Das Lärmgutachten genügt den Anforderungen nicht und ist fehlerhaft:

Ebenso wie die Verkehrsuntersuchung zur geplanten L1197 Neckarquerung ist auch das Lärmgutachten ungenügend und fehlerhaft.

Im folgenden sind unsere wichtigsten Anmerkungen zu den schalltechnische Berechnungen (Unterlage:11.1a) aufgeführt.

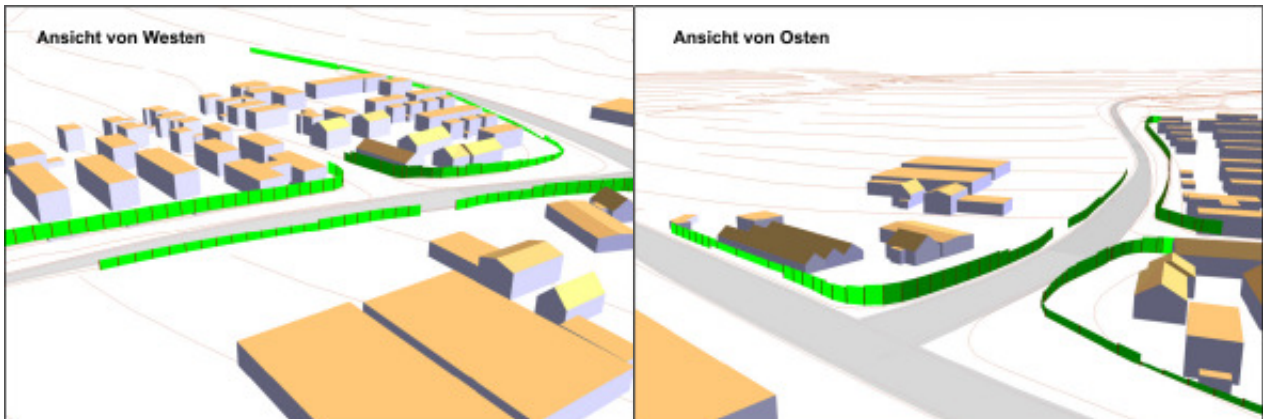
Ob das Lärmschutzkonzept mit der Variante LS2 städtebaulich vertretbar ist, sollte anhand dieser Bilder bezweifelt werden.

Was für das Wohngebiet am Schlossberg gilt, muss in gleichem Maße auch für Aldingen-Süd gelten. Hinzukommt, dass am Schlossberg wegen der ausgeprägten Topographie auf andere Lärmschutzmaßnahmen (z.B. Galerie) zurückgegriffen werden könnte.

Da die Wand selber auf einem ca. 3 m hohem Wall aufgesetzt wird, ist dies städtebaulich schwerlich zu rechtfertigen. (Siehe o.a. Bilder)
